PROJEKT CZASOWEJ ORGANIZACJI RUCHU

NA OKRES PRZEBUDOWY ISTNIEJĄCEGO PRZEJAZDU KOLEJOWEGO W CIĄGU UL. WOJSKA POLSKIEGO - DW 698 W MIEJSCOWOŚCI TERESPOL, POWIAT BIALSKI W RAMACH ZADANIA POD NAZWĄ:

Zaprojektowanie i wykonanie robót budowlanych na linii kolejowej E20 Siedlce – Terespol dla zadania pn. „Prace na linii kolejowej E20 na odcinku Siedlce – Terespol, Etap III – LCS”

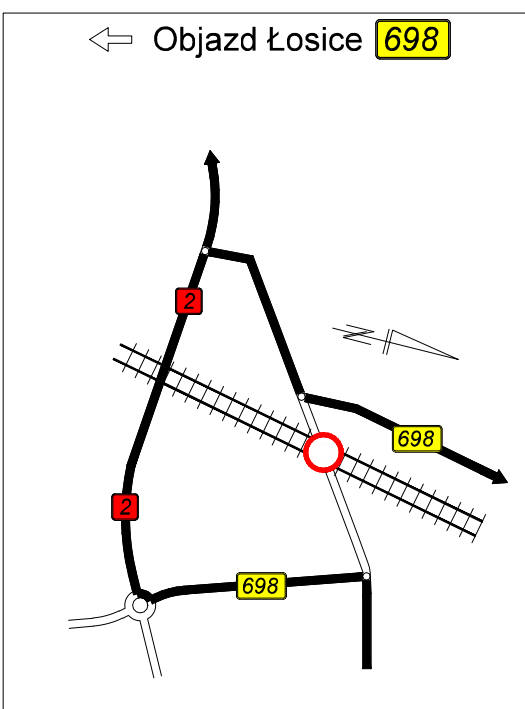
3. Nie przedstawiono alternatywnej obsługi komunikacyjnej dla zamkniętego odcinka ul. Orzeszkowej oraz możliwości dojazdu do garaży zlokalizowanych przy drodze położonej wzdłuż torowiska (ark. 3, 4).

ODPOWIEDŹ: Na zamknięty odcinek ul. Elizy Orzeszkowej obsługa komunikacyjna prowadzona będzie przez Błotków. Niniejsze opracowanie jednoznacznie wskazuje na zamknięcie przedmiotowego przejazdu kolejowego wobec czego użytkownicy garaży zlokalizowanych przy drodze wzdłuż torowiska przejadą docelowo przez Błotków.

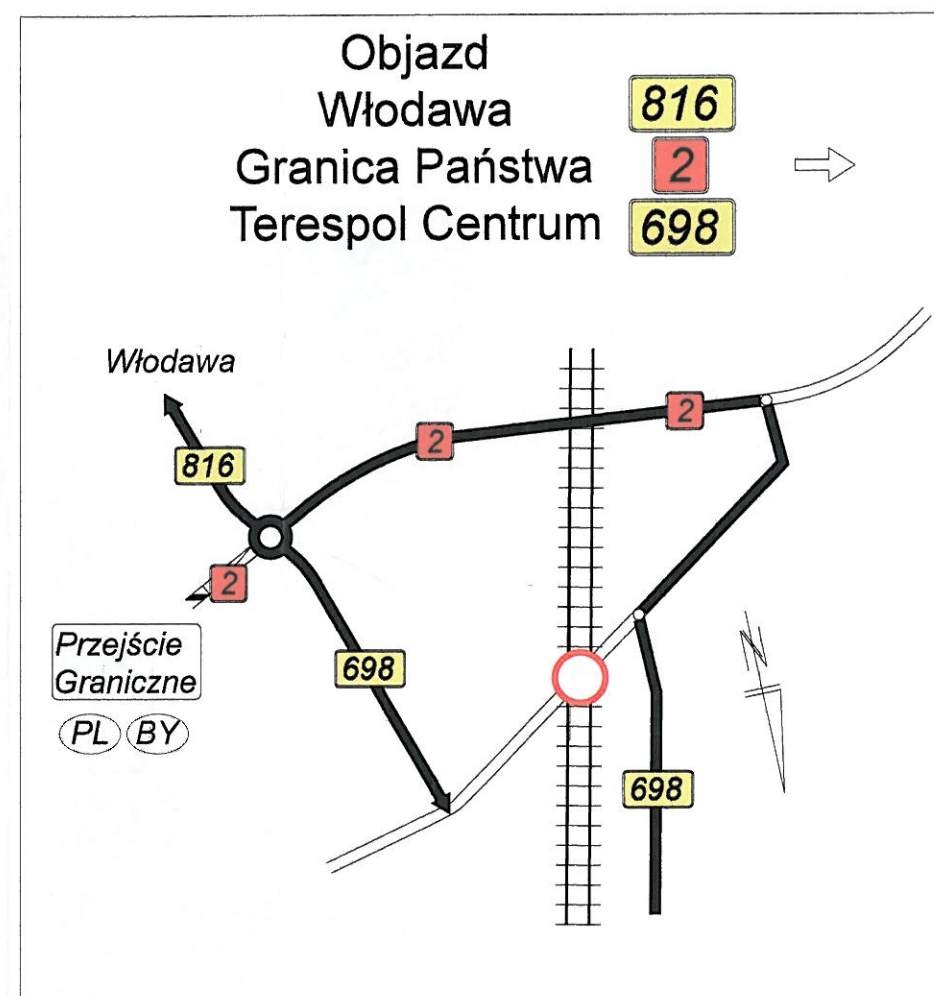
4. Przedstawione odseparowanie „strefy przeznaczonej dla ruchu pieszych” od ruchu pojazdów jest niewystarczające (ark. Nr 4 – dopuszczenie ruchu pieszych na tarczy skrzyżowania wymagania zastosowania fizycznego odseparowania ruchu pieszych od ruchu pojazdów np. poprzez zastosowanie barier ochronnych U-14)

ODPOWIEDŹ: Zgodnie z rys 5a i 5b.
